**Lista di controllo per la valutazione preliminare**  
**(art. 6, comma 9, D.Lgs. 152/2006)**

1. Titolo del progetto
<i>LAVORI DEL PRIMO STRALCIO E DEL SECONDO STRALCIO DELLA TERZA FASE DEL PORTO COMMERCIALE DI AUGUSTA - BANCHINE CONTAINERS – VARIANTE</i>

**le principali modifiche introdotte con la Perizia di Variante, nessuna delle quale incide negativamente sulla matrice ambientale già ampiamente valutata in sede di VIA, sono:**

Opere per il mantenimento dell'interscambio idrico tra le saline del Mulinello ed il mare -  
 Planimetria di inquadramento

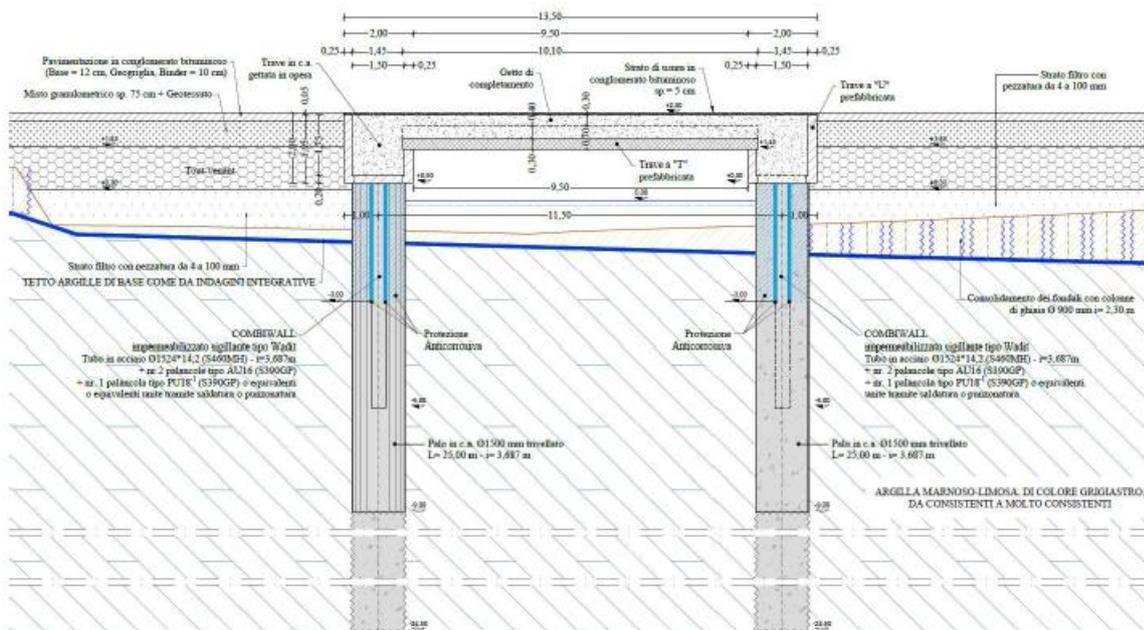
### **Opere per il mantenimento dell'interscambio idrico tra le saline del mulinello ed il mare.**

In ottemperanza a quanto prescritto dalla Soprintendenza per i Beni Culturali e Ambientali di Siracusa con nota prot. 12332 del 16-10-2019, la parte di piazzale adiacente l'attuale banchina esistente viene realizzata mediante una soluzione progettuale a ponte costituita da un impalcato su pali, atta al mantenimento dell'attuale canale di continuità idraulica fra l'area umida a tergo del porto commerciale di Augusta ed il mare.

Il mantenimento del canale di collegamento è garantito mediante una cinturazione impermeabile costituita da due pareti combiwall (palancole+tubi in acciaio). I combiwall sono opportunamente impermeabilizzati lungo lo sviluppo dei giunti ed infissi nel substrato argilloso impermeabile.

I tubi delle pareti combiwall verranno sfruttati come camicie per la trivellazione dei pali in c.a. su cui è fondato l'impalcato in c.a.. I pali sono trivellati fino alla quota necessaria a garantire un'opportuna capacità portante del sistema nei confronti dei carichi di progetto. Ai lati dell'impalcato è previsto invece il riempimento dell'area in analogia alla cassa di colmata principale, previo consolidamento per vibrosostituzione dei sedimenti superficiali.

Il riempimento sarà realizzato mediante un primo strato filtro di circa 1 m, seguito da materiale selezionato da cava fino alla quota di progetto di +0,30 m s.l.m.m. e tout-venant di fondazione della pavimentazione del futuro piazzale.

Opere per il mantenimento dell'interscambio idrico tra le saline del Mulinello ed il mare -  
 Sezione A-A

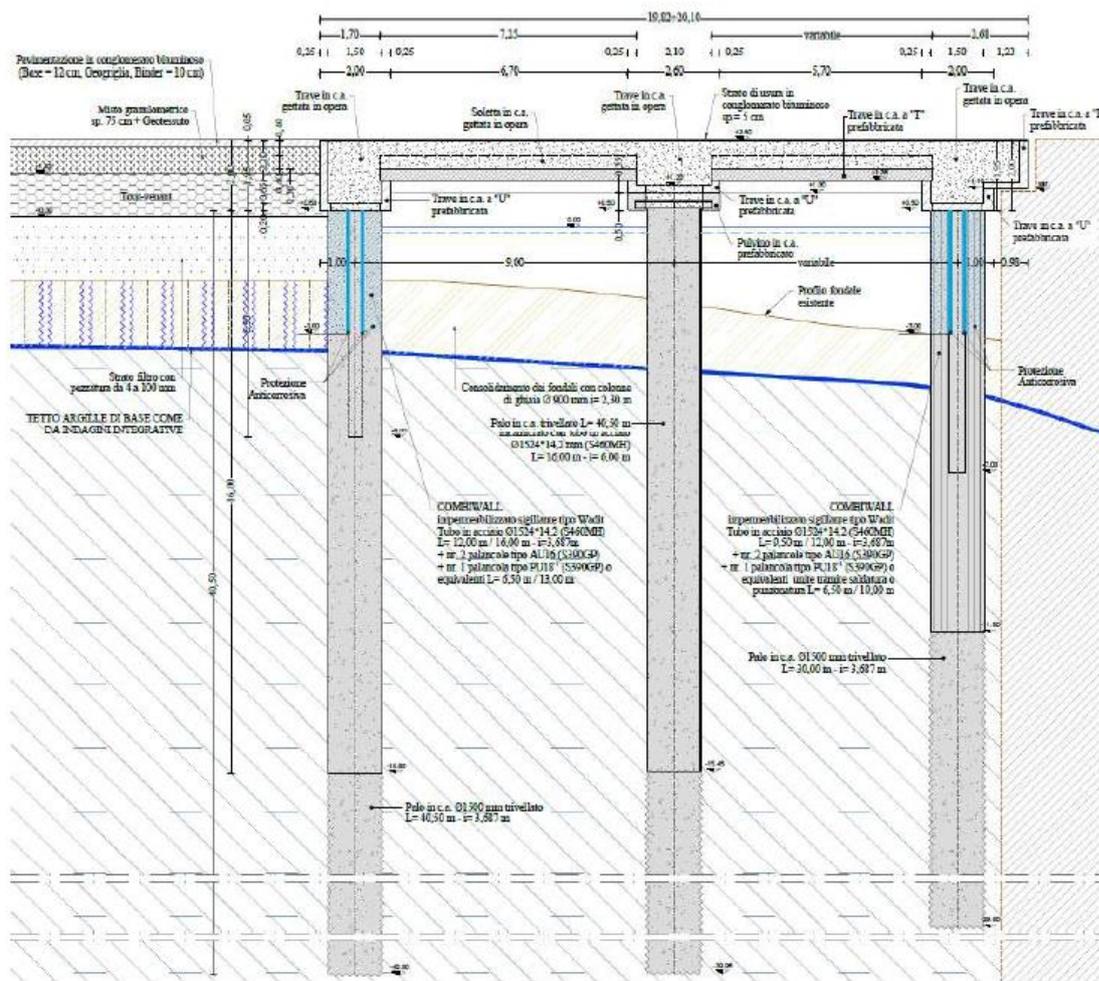
La struttura a ponte finale è invece costituita dai seguenti elementi strutturali: o impalcato, costituito da travi prefabbricate ad U, travi prefabricate ad L, travi a T rovescio prefabricate in c.a., da pulvini e da dalle prefabbricate in c.a. solidarizzati ad una soletta in c.a. gettata in opera;

- fondazioni profonde, costituite da:
  - in corrispondenza della sezione corrente (Sezione A-A,) due file di pali in c.a. di diametro  $\Phi 1500$ , posti ad interasse di 11,50 m nella sezione corrente ed interasse 18,00 m nella sezione di massima larghezza, trivellati fino alla profondità variabile tra - 24,50 m e -34,50 m s.l.m.m.;

- in corrispondenza della sezione allargata allo sbocco (Sezione B-B) tre file di pali trivellati in c.a. di diametro  $\Phi 1500$ , posti ad interasse variabile tra 7,80+9,00 m; nel dettaglio, la fila lato terra (lato nord) è costituita da pali posti ad interasse 3,687 m, trivellati fino alla profondità variabile tra -34,50 m s.l.m.m. e - m s.l.m.m.; la fila lato mare (lato sud) è costituita da pali posti ad interasse 3,687 m, trivellati fino alla profondità di -34,50 m s.l.m.m.; la fila centrale è costituita da pali posti ad interasse 6,00 m, trivellati fino alla profondità di -42,50 m.
